КОЛЬЦА ПРОМЕЖУТОЧНЫЕ**Конструкция и размеры**Intermediate rings.
Design and dimensions**ГОСТ****18441—73**

Изменение № 1 ГОСТ 18441-73 Кольца промежуточные. Конструкция и размеры

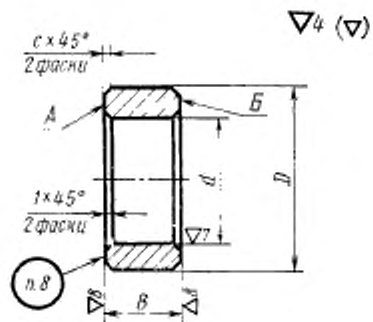
Пункт 2. Чертеж. Заменить обозначения: $\nabla 4 (\nabla)$ на $\nabla 4^{0,63} (\nabla)$.

$\nabla 7$ на $\nabla^{0,80}$, $\nabla 8$ на $\nabla^{0,40}$
